VÝSTAVBA KUCHYNĚ A JÍDELNY V AREÁLU ZŠ KUNCOVA

ZMĚNOVÝ LIST STAVBY

1.1 STAVBA: „Výstavba kuchyně a jídelny v areálu školy ZŠ Kuncova 1580, MHMP-ORG 80385“

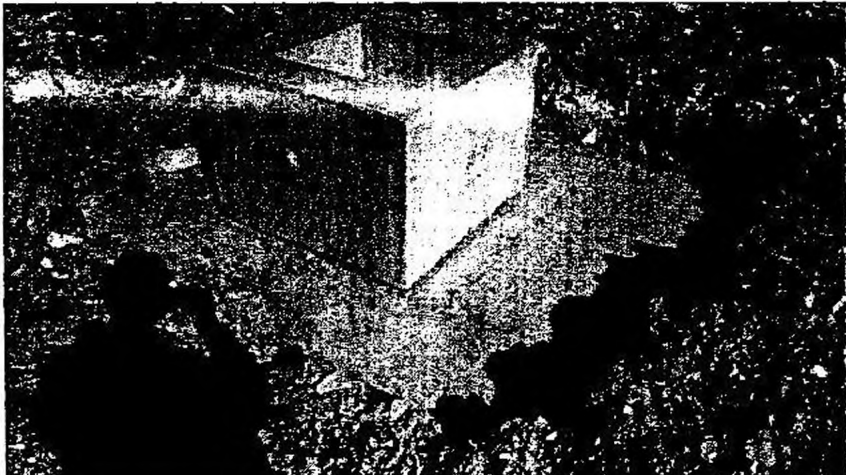
Název změny: **PŘÍPRAVA ÚZEMÍ - NAVÝŠENÍ BOURÁNÍ
BETONOVÉHO PODKLADU**

Stavba: Nová stavba dle SOD	Adresa objektu: pozemek v k.ú. Praha Stodůlky, k.č. 12/14
Navrhovatel změny: Zhotovitel stavby: Z&D stavební společnost, spol. s r.o. K Rybníčku 13, 190 15 Praha 9 - Satalice IČ: 452 44 618 DIČ: CZ45244618	
Popis změny: Jedná se o navýšení množství bouraného betonu při odstranění stávajících zemních konstrukcí.	
Zdůvodnění změny: PD počítala s menší mocností podkladních betonových vrstev stávajících zpevněných ploch. Po zahájení prací bylo zjištěno, že oproti předpokladu dosahuje skutečná mocnost podkladní betonové konstrukce až 60 cm. Vzhledem k tomuto faktu je nutné navýšení výměr bourání, likvidace a opětovné doplnění podkladního materiálu. Fotodokumentace skutečného stavu
